Anlage 1 zur Vorlage Nr. BV.1399.2024 (34.Ä)

Äußerungen der Öffentlichkeit gemäß § 3 (1) BauGB (14-tägiger Beteiligungszeitraum im Anschluss an die Bürgerversammlung am 15.02.2023)

Äußerungen der Behörden und sonstiger Träger öffentlicher Belange gemäß § 4 (1) BauGB sowie der Nachbargemeinden gem. § 2 (2) BauGB

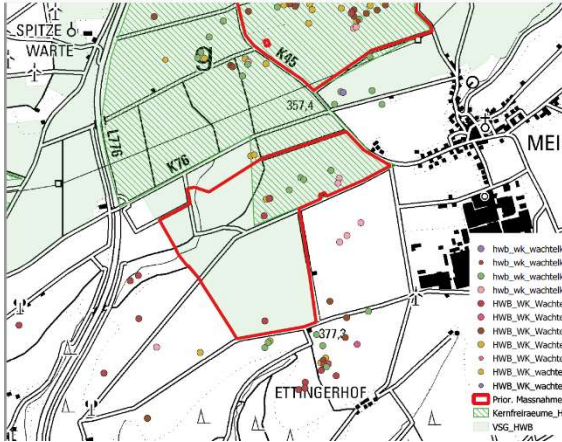
18.12	Wachtelkönige wurden im Untersuchungsgebiet 2022 nicht kartiert. Allerdings sind regelmäßige Brutvorkommen des Wachtelkönigs im Untersuchungsgebiet aus der Vergangenheit bekannt (siehe Abb. 1). In 2023 wurden im Baufeld drei Rufer im Rahmen des Monitorings zum VSMP gehört (mündlich ABU, Dr. Joest 28.06.2022). Die regionale Population des Wachtelkönigs unterliegt jährlichen Schwankungen (in 2022 keine Bruten im VSG) und ist auch von der Art der angebauten Bodenfrucht abhängig. Da der Wachtelkönig von akustischen Einwirkungen im Balzverhalten beeinträchtigt werden kann, wäre das Störungsverbot betroffen. Einem möglichen Verstoß gegen das Verbot kann mit Maßnahmen entgegengewirkt werden. Als Vermeidungsmaßnahme können nächtliche Abschaltungen oder ein schallreduzierter Betrieb notwendig werden, als Ausgleichsmaßnahme eine Lebensraumaufwertung. Letztere kann mit dem Ausgleich im Rahmen der Eingriffsregelung verrechnet werden.	Hinweise werden zur Kenntnis genommen. Sie sind dem für die ökologischen Fachbeiträge verantwortlichen Fachbüro auch durch den bereits erfolgten Scopingtermin bekannt , werden aber noch einmal an dieses weitergegeben.	Kein Beschluss erforderlich.
